NOTE TECHNIQUE N° 003

Modèle : GRISO – V7.

NOTE TECHNIQUE N° 013-2013

Objet : Remplacement du basculeur de la suspension arrière

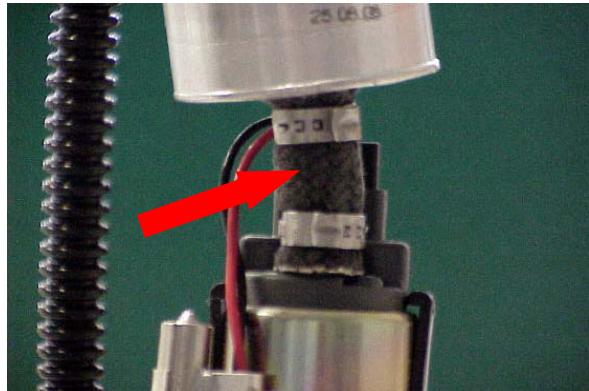
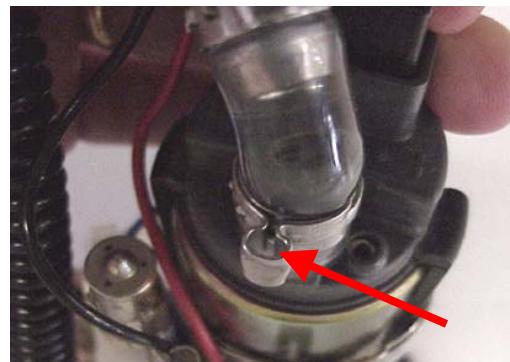
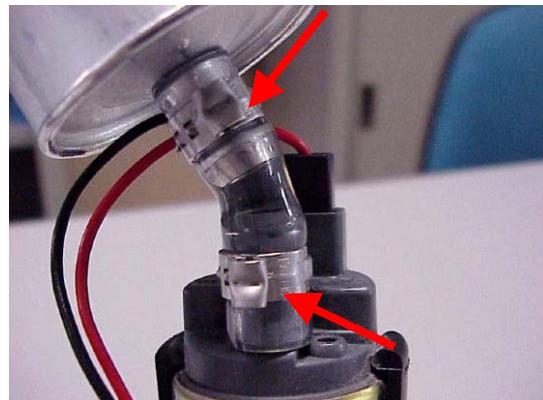
La figure ci-contre montre la configuration de la pompe après le démontage du réservoir de carburant.

On peut utiliser des tenailles en les positionnant latéralement, soit au côté de l'oeillet du collier serre-flex que l'on coupera ; la coupe (voir figure ci-contre) doit être réalisée latéralement sous le bossage de l'oeillet.

Une fois les colliers serre-flex et le tuyau de caoutchouc retirés, il faut monter le kit composé de n° 2 colliers serre-flex et d'un tronçon de tuyau transparent, voir photo ci-contre.

- Prendre le tuyau transparent et le caler du côté de la pompe.
- Insérer les deux colliers serre-flex.
- Caler l'autre extrémité du tuyau sur le filtre.
- Serrer le collier serre-flex au moyen de tenailles et fermer "l'oeillet du collier serre-flex", de façon à ce que les deux parties latérales soient presque en contact l'une avec l'autre (voir figure).

- Le collier serre-flex placé sur le tuyau de la pompe doit être positionné près de la coiffe présente sur la tubulure d'alimentation de la pompe.
- Le collier serre-flex monté sur la tubulure du filtre doit être positionné près de la coiffe présente sur le filtre à carburant.
